Рабочая группа по пассивной безопасности

Правила № 44 (детские удерживающие системы)

Проект дополнения 8 к Правилам № 44

Представлено экспертом от Японии*

Рис. 1
Аттестационное испытание устройства приложения нагрузки группы I для изделий группы 1

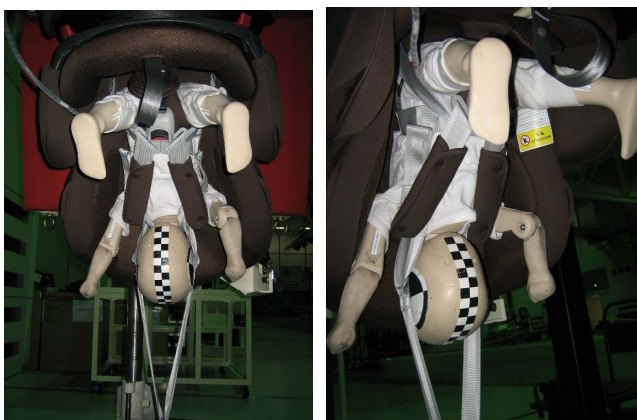
Хотя в некоторых случаях ремни устройства приложения нагрузки накладывались на ремни удерживающего устройства, мы пришли к выводу, что такое наложение не влияет на результаты испытания.

Рис. 2
Аттестационное испытание устройства приложения нагрузки группы II для изделий группы 0/0 +

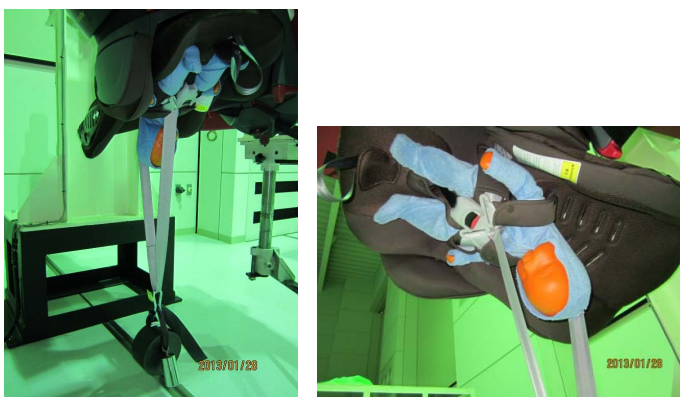
Проверка на нагрузку может быть проведена без наложения ремней устройства приложения нагрузки на ремни удерживающего устройства.
